## 改善箇所説明図

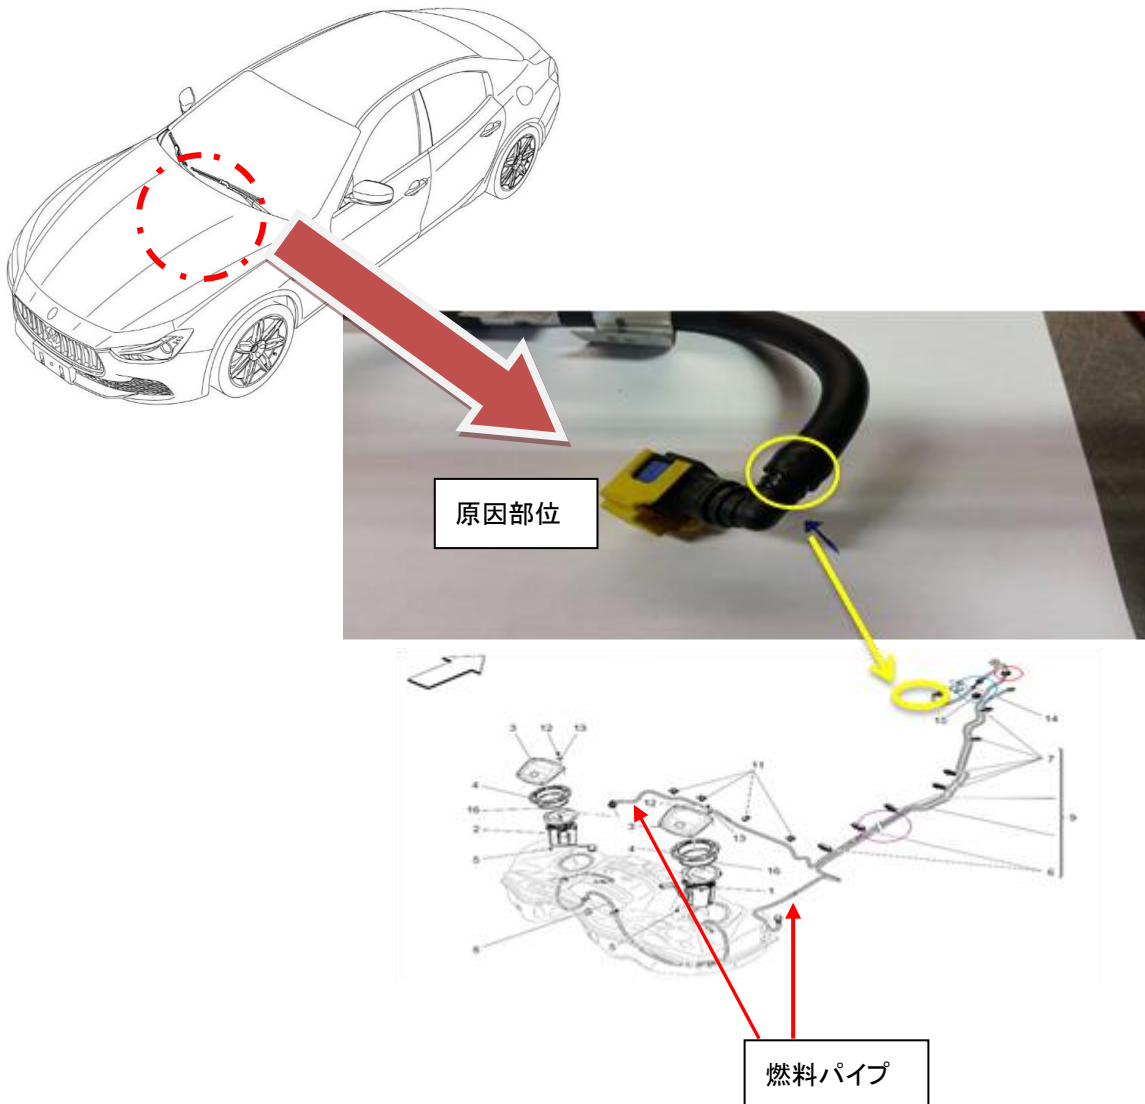
燃料供給パイプの製造が不適切なため、接続カップラー取付部のパイプの内側が損傷しているものがある。そのため、接続カップラー取付部に隙間が生じて燃料が漏れ、最悪の場合、火災に至るおそれがある。

全車両、燃料供給パイプを良品と交換する。
